JUSTIFICACIÓN TÉCNICA

NP031 - CONSTRUCCIÓN DE VIGAS AÉREAS DE 0.50 X 0.60 M. EN CONCRETO DE 35 MPA, CON UNA ALTURA DESDE 3,21M HASTA 5,50M MEDIDOS DESDE EL NIVEL DE APOYO DE LA OBRA FALSA HASTA EL NIVEL INFERIOR DE LA VIGA. INCLUYE SUMINISTRO, TRANSPORTE Y COLOCACIÓN DEL CONCRETO, FORMALETA DE PRIMERA CALIDAD EN SÚPER T DE 19 MM O EQUIVALENTE, PARA ACABADO A LA VISTA, ARISTAS BISELADAS, SUMINISTRO, TRANSPORTE, ARMADO Y DESARMADO DE LA OBRA FALSA REQUERIDA, VIBRADO, PROTECCIÓN, CURADO Y TODOS LOS DEMÁS ELEMENTOS NECESARIOS PARA SU CORRECTA CONSTRUCCIÓN. EL ACERO DE REFUERZO SE PAGARÁ EN SU RESPECTIVO ÍTEM SEGÚN DISEÑO Y ESPECIFICACIONES ESTABLECIDOS EN LOS PLANOS. EN EL VACIADO SE DEBEN DEJAR LOS HIERROS PARA EL AMARRE DE LOS ELEMENTOS NO ESTRUCTURALES QUE SE REQUIERAN, POR NINGÚN MOTIVO SE PAGARÁN ANCLAJES.

PROYECTO: VELÓDROMO PARQUE GIBRALTAR

CONTRATO: 3232 de 2023

DETALLE 1 - ARMADO EN VIGAS INCLINADAS ZONA GRADERIAS

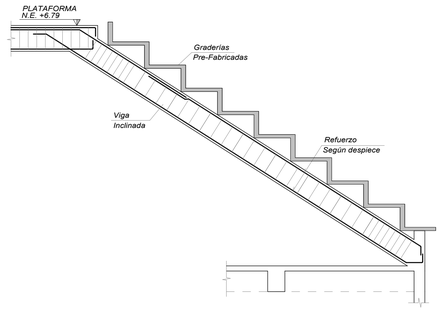
La Unión Temporal Metropolitano Porvenir ha identificado la necesidad de construir las vigas inclinadas de dimensiones 0.50 m x 0.60 m, esto como parte del proyecto de construcción de las graderías del velódromo. Su función principal es para la conexión, instalación, soporte, para transmitir y distribuir cargas provenientes de las graderías, adicionalmente las vigas son inclinadas para conformar la pendiente necesaria para los espectadores brindando estabilidad, resistencia y rigidez a la estructura, además de garantizar la seguridad y comodidad de los usuarios. Estas vigas deben estar construidas en un concreto de resistencia mínima de 350 kg/cm (5.000 psi). Esto con el fin de asegurar las condiciones de seguridad y resistencia estructural definidas por el profesional estructural.

Finalmente, se solicita la inclusión del ítem no previsto, NP031 "CONSTRUCCIÓN DE VIGAS INCLINADAS DE GRADERIAS. EN CONCRETO DE 35 MPA, CON UNA ALTURA DESDE 1,19M HASTA 6,79M MEDIDOS DESDE EL NIVEL DE APOYO DE LA OBRA FALSA HASTA EL NIVEL INFERIOR DE LA VIGA. INCLUYE SUMINISTRO, TRANSPORTE Y COLOCACIÓN DEL CONCRETO, FORMALETA DE PRIMERA CALIDAD EN SÚPER T DE 19 MM O EQUIVALENTE, PARA ACABADO A LA VISTA, ARISTAS BISELADAS, SUMINISTRO, TRANSPORTE, ARMADO Y DESARMADO DE LA OBRA FALSA REQUERIDA, VIBRADO, PROTECCIÓN, CURADO Y TODOS LOS DEMÁS ELEMENTOS NECESARIOS PARA SU CORRECTA CONSTRUCCIÓN. EL ACERO DE REFUERZO SE PAGARÁ EN SU RESPECTIVO ÍTEM SEGÚN DISEÑO Y ESPECIFICACIONES ESTABLECIDOS EN LOS PLANOS. EN EL VACIADO SE DEBEN DEJAR LOS HIERROS PARA EL AMARRE DE LOS ELEMENTOS NO ESTRUCTURALES QUE SE REQUIERAN, POR NINGÚN MOTIVO SE PAGARÁN ANCLAJES. UND M3".
